**MODIFICATION N°3 DU PLAN LOCAL D'URBANISME DE LA COMMUNE DE VILLEVAUDÉ  
DOSSIER D'ENQUÊTE N° : E 25000088 / 77**

**RAPPORT D'ENQUÊTE DU COMMISSAIRE-ENQUÊTEUR  
CONCLUSIONS MOTIVEES ET AVIS**

**Commissaire enquêteur :** Martine MORIN

**Remis le :** 5 Février 2026

*Ce périmètre est représenté sur la figure 1 ci dessous*

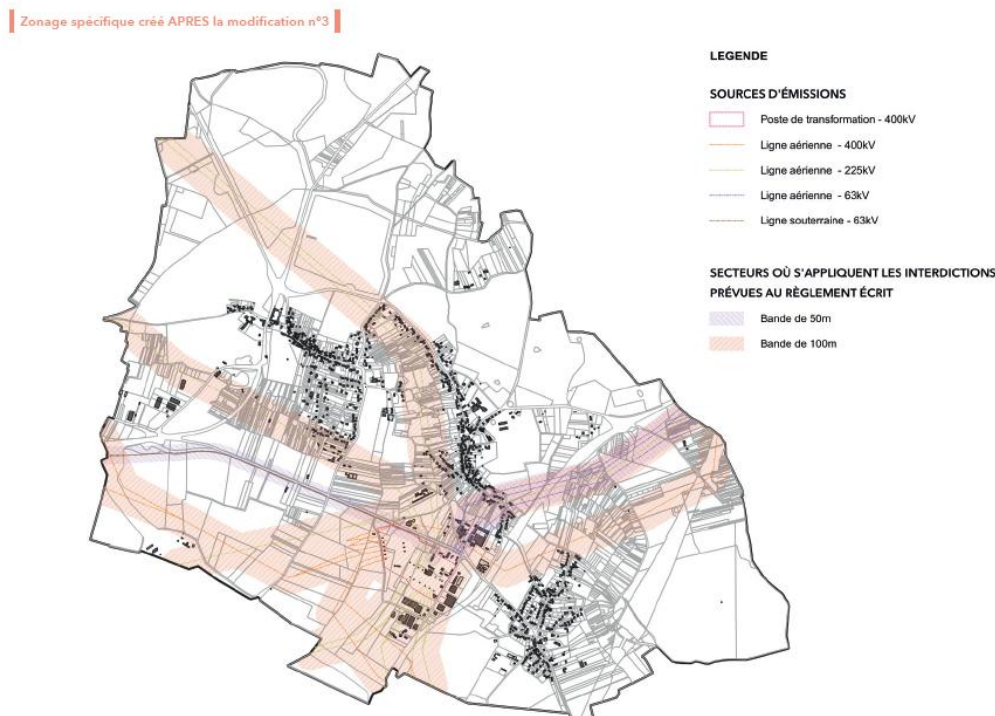
- ❖ *Je salue les dispositions réglementaires édictées par la commune qui s'appuient sur les recommandations des instances sanitaires, scientifiques ou institutionnelles (exposées dans la partie 1-1- contexte, de ces conclusions) en retenant les seuils de  $1 \mu T$  (micro tesla) en valeur*

- ❖ *Cependant, selon les experts qui ont réalisés les 2 rapports de mesures des champs magnétiques sur la Côte du Prieur, il n'existe pas d'équivalence reconnue entre ces 2 seuils, évalués avec 2 méthodes différentes.  
L'Instruction BATHO l'a également évoqué dans ces termes : "cette valeur plus de 1 micro tesla, appliquée en bordure de la zone de prudence, apparaissant globalement compatible avec la valeur d'exposition permanente des occupants des bâtiments sensibles, de 0,4 $\mu$ T évoquée par l'ANSES..."*

- ❖ *En conséquence, comme il s'agit de protéger la population d'une exposition permanente aux champs magnétiques, il m'apparaît plus cohérent et rationnel, que les études portant sur les mesures de ces champs magnétiques, qui devront être réalisées préalablement par les promoteurs, le soient sur le rayonnement moyenné sur 24 h, (en retenant le seuil de 0,4 micro tesla) et non sur la mesure du rayonnement instantané.*

- ❖ *Je salue également, la mise en place de ces mesures de distanciation, qui visent à garantir un niveau de protection sanitaire compatible avec les connaissances scientifiques actuelles, y compris dans les secteurs soumis à des effets cumulatifs de plusieurs lignes électriques.  
L'état actuel de la réglementation, ne donne pas de normes réglementaires imposables en matière de distanciation des lignes à HT ou à THT par rapport aux logements à créer.  
L'ANSES a notamment recommandé, par précaution, de ne plus installer ou aménager des bâtiments sensibles à moins de 100 mètres des lignes de transport d'électricité à THT.  
Parallèlement, elle a recommandé que les futures implantations de lignes de transport d'électricité à THT, soient écartées de la même distance de ces établissements.*

- ❖ *Au regard des enjeux sanitaires identifiés et du principe de précaution, je considère que les normes de distanciation, retenues par la commune, pour les logements et les établissements recevant des publics sensibles, sont cohérentes et satisfaisantes dans l'état actuel de la réglementation.*

*Ces modifications sont illustrées dans la figure 2 ci dessous*

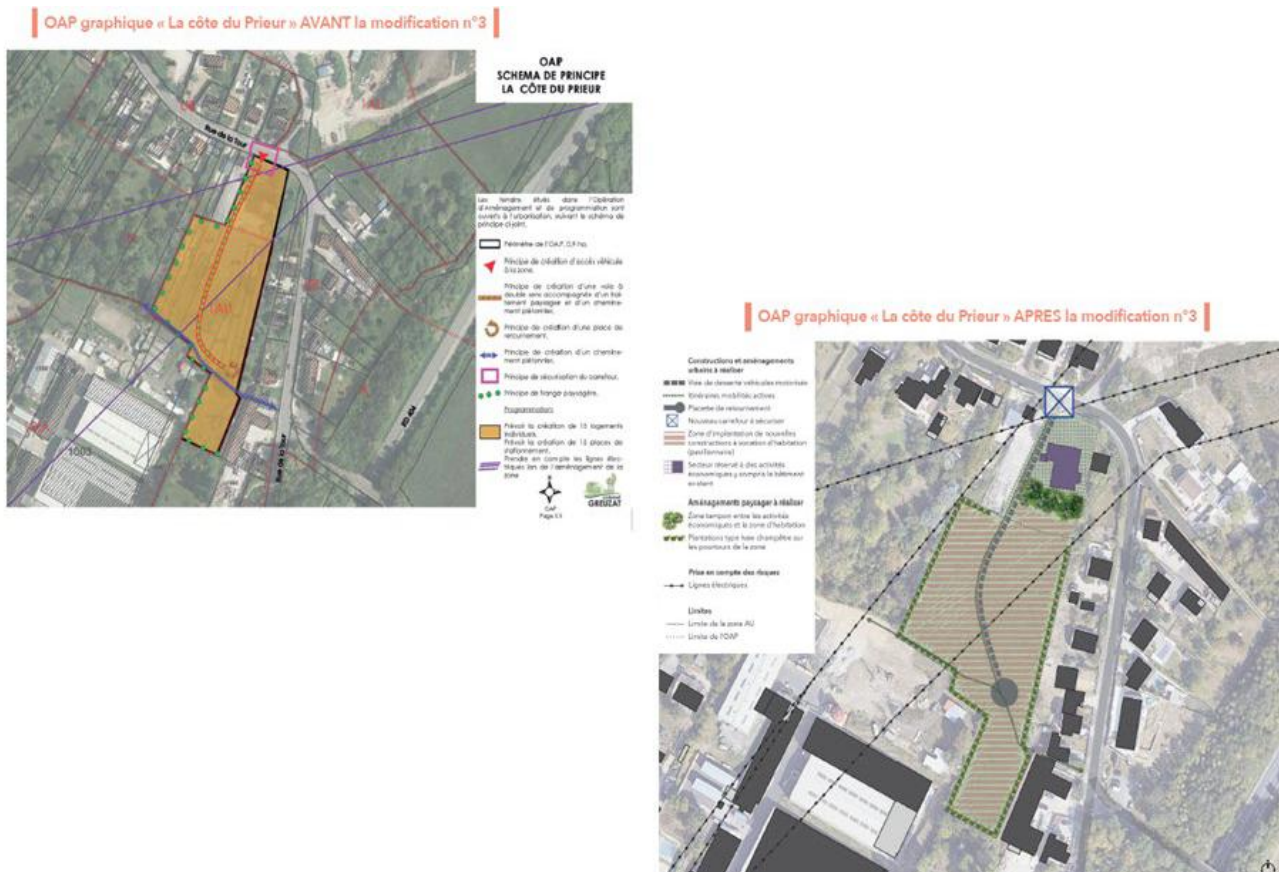
- ❖ *La séparation en 2 zones de l'OAP, limitant la partie Sud à l'accueil de logements, me paraît cohérente avec les mesures réglementaires prises dans le cadre de la protection des habitants contre les risques sanitaires liées aux champs magnétiques. ( inférieurs à 1 micro tesla constatés)).*

- ❖ *Pour la partie Nord, (où des seuils sont supérieurs à 1 micro tesla ) sa réservation à des activités économiques non sensibles (bureaux, artisanat ou commerce), me paraît adaptée pour préserver la mixité fonctionnelle dans l'OAP la Côte du Prieur, celle ci paraissant rester compatible avec les orientations du SDRIF-E.  
Je rappelle cependant, que l'activité artisanale ou économique qui sera retenue, devra s'intégrer pleinement dans le secteur urbanisé et qu'elle ne soit pas de nature à entraîner un éventuel changement futur du zonage.*

- ❖ *L'OAP intégrant les dispositions réglementaires et les principes d'aménagement édictés, mes commentaires sur ces domaines s'appliquent à cette OAP.( cf supra).*
